# **Avis délibéré de l’Autorité environnementale sur le réaménagement du domaine skiable de Saint-Lary-Soulan (65)**

**n°Ae : 2021-27**

Avis délibéré n° 2021-27 adopté lors de la séance du 19 mai 2021

Figure 3 : Focus sur les opérations projetées – en vert les remontées créées, en rouge celles supprimées, en bleu celle de Tourette qui pourrait utiliser le matériel de celle, supprimée, des Mouscades (Source : dossier)

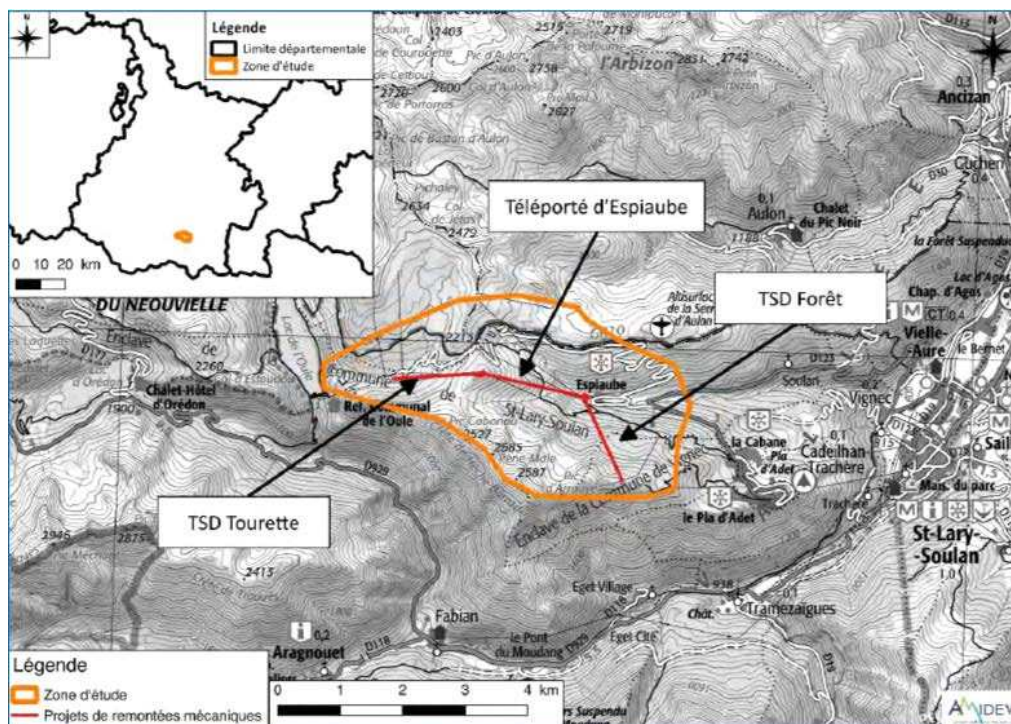
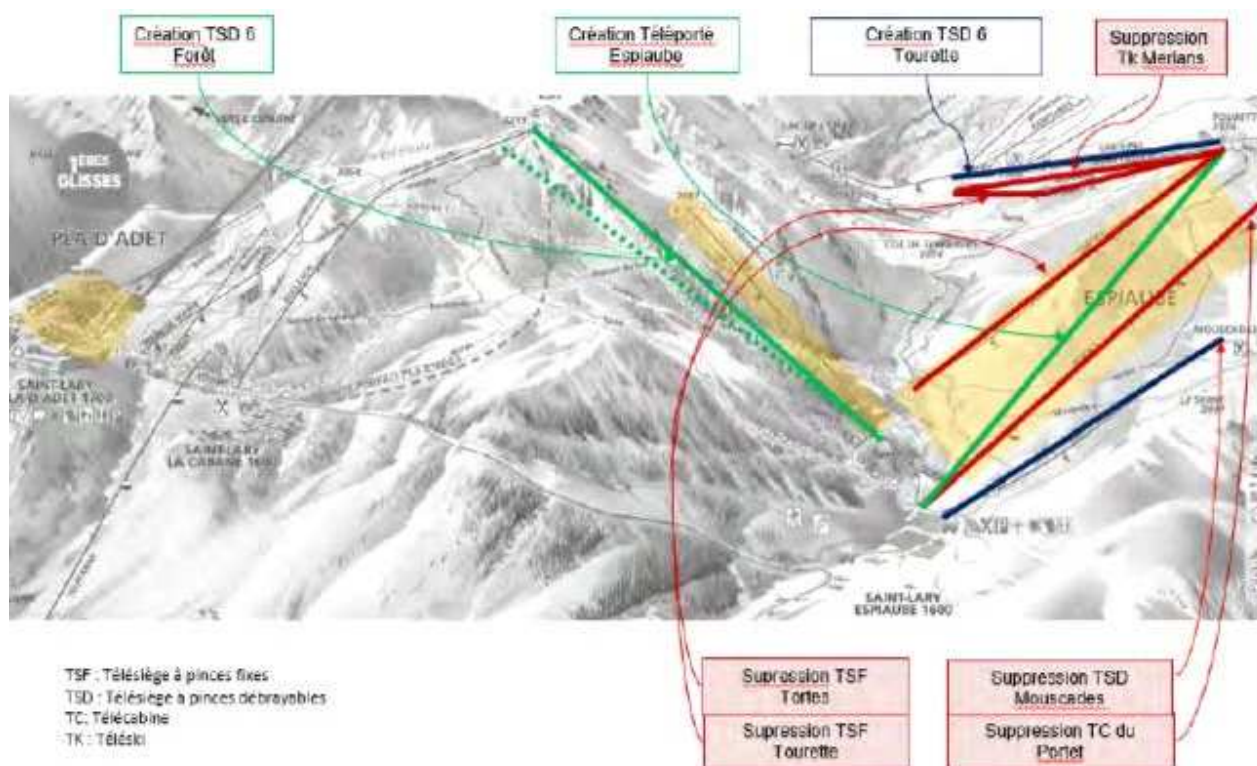
Le projet présenté consiste à créer trois remontées de plus grande capacité unitaire<sup>14</sup> (cf. figure 2 à figure 4) et à en démonter cinq devenues inutiles.

Ainsi, au total 4 351 m de lignes et 50 pylônes seront installés entre 1 600 et 2 325 m d'altitude, répartis dans trois secteurs : celui de Pla d'Adet- télesiège Forêt, celui d'Espiaube - téléporté du même nom et celui de Merlans - télesiège Tourette. Le sommet de Tourette accueillera deux nouvelles gares. Les remontées d'Espiaube et de Merlans seront adaptées au transport de piétons en montée et en descente. Le téléporté d'Espiaube nécessite l'installation d'au moins 365 m de râteliers paravalanches supplémentaires ; il sera adapté à un fonctionnement nocturne. Le télesiège Forêt nécessite le défrichage de 11 ha de forêt (layon<sup>15</sup> de 20 m de large) et l'installation de cinq dispositifs « Gazex » de déclenchement d'avalanche<sup>16</sup>. Le secteur de Merlans se situe au sein du site Oule Pichaley, classé au titre de la loi de 1930<sup>17</sup>. Aucun remodelage de piste n'est annoncé à l'exception du sommet de Tourette pour raccorder les nouvelles gares amont avec les pistes partant actuellement du col de Portet. Le projet devrait conduire à augmenter de 1 520 m<sup>2</sup> les surfaces imperméabilisées, diminuer d'un tiers le nombre de pylônes (26 sur 76) et de 40 % le linéaire de câbles (2 884 m) et être excédentaire en déblais de 3 555 m<sup>3</sup> (cf. figure 4) dont le devenir n'est pas précisé.

***L’Ae recommande de mettre à jour toutes les caractéristiques du projet et de revoir l’évaluation de ses incidences en conséquence.***

Figure 5 : Réseau hydrographique – en rouge les sections busées – en noir la localisation des gares aval des remontées Forêt et Espiaube (source : dossier et rapporteurs)

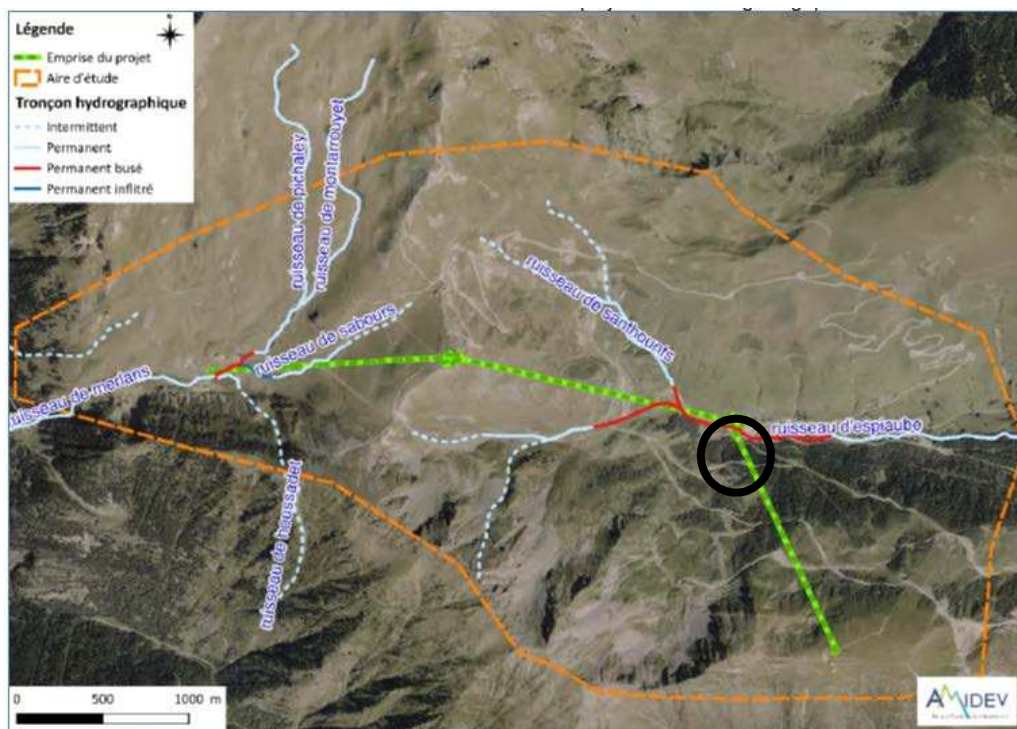
Le ruisseau de Santhounts, puis celui d'Espiaube (cf. Figure 5) sont busés sur plusieurs sections, depuis l'amont de la plateforme d'Espiaube (confluence Terre Nère – Santhounts) jusqu'à l'aval du virage de la D123, au niveau des granges d'Espiaube. Le dossier conclut que, puisqu'ils sont busés, il n'y a pas de risque d'inondation torrentielle sur le secteur d'implantation des gares aval du téléporté d'Espiaube et du télésiège Forêt. Cette conclusion nécessiterait d'être étayée au vu de la topographie du secteur, des modalités de busage et d'une évaluation des débits attendus lors de crues trentennale et centennale.

***L'Ae recommande d'étayer la conclusion sur l'absence de risque de crues torrentielles sur le secteur bas de l'Espiaube et le cas échéant de présenter les mesures prises pour les éviter, les réduire ou si besoin les compenser.***

Figure 6 : Aure-Louron : écart du nombre de jours avec épaisseur de neige supérieure à 50 cm – Horizon proche (2021–2050), RCP8.5 : à 1 800 m cet écart est 32 jours de moins (Source DRIAS)

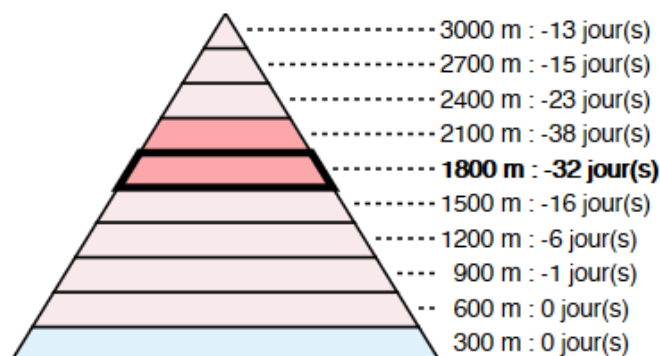
À l'horizon d'amortissement des nouveaux équipements, soit 20 à 30 ans, les effets attendus du réchauffement climatique sont particulièrement sensibles sur l'enneigement en vallée d'Aure vers

1 800 m : réduction de 32 jours d'enneigement naturel sur un total évalué de 73 jours<sup>38</sup> soit plus de 40 % (cf. Figure 6). Par ailleurs, le recours plus systématique à la production de neige de culture sous réserve de disposer de températures adéquates, va générer une surconsommation énergétique pour produire et modeler la neige de culture et un besoin accru d'eau qui nécessitent d'être évalués. Enfin, l'usage de neige de culture induit un enneigement potentiellement de plus longue durée ayant des incidences sur la biodiversité<sup>39</sup>.

- *de documenter le fonctionnement actuel de la station lors des situations de faible enneigement et plus particulièrement l'utilisation potentielle des nouvelles remontées mises en place et les flux de circulation des skieurs depuis la station village,*
- *d'évaluer les effets attendus du changement climatique, à l'horizon d'amortissement des nouveaux aménagements projetés, sur le fonctionnement de la station, y compris l'augmentation des consommations d'énergie et d'eau pour la production et l'utilisation de la neige de culture et les effets de la neige de culture sur la biodiversité.*
